HOOFDGROUP	GROEP	NO.
2	20	407

DATUM November 1989

Motorophanging en koelsysteem

Dit Service Bulletin is een aanvulling op Servicehandboek Constructie en werking, Hoofdgroep 2(20), Motor B18, 480 en Hoofdgroep 2(20-29) voor B18E/B18FT en B18KP motoren.

Ophangrubber versnellingsbak

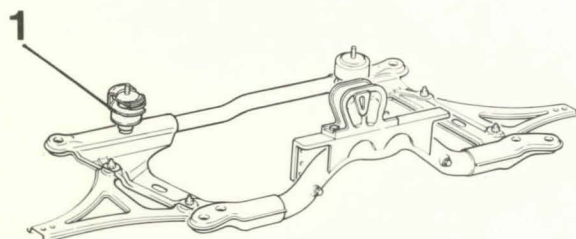
Alle motoruitvoeringen voorzien van een handgeschakelde of automatische transmissie hebben een gewijzigd transmissie ophangrubber, dat zich aan de voorzijde van het subframe bevindt. In plaats van een hydraulische uitvoering wordt er nu een normaal ophangrubber (1) gebruikt. Het transmissie ophangrubber is voorzien van een uitslagbeveiliging, die extreme bewegingen in de drijflijn voorkomt.

Koelsysteem B18 motor

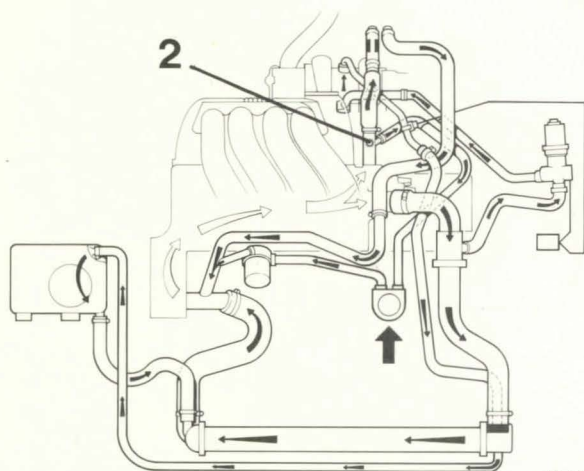
Om een betere doorstroming in de kachelradiateur en een effectievere ontluuchting van het koelsysteem te verkrijgen, is de koelvloei-stofslang van de cilinderkop naar het expansievat verlegd. De slang loopt nu van de motorradiateur naar het expansievat. Daarnaast is op de toevoerslang naar de kachelradiateur een ontluuchtingsnippel (2) geplaatst om het koelsysteem, effectief te kunnen ontluuchten.
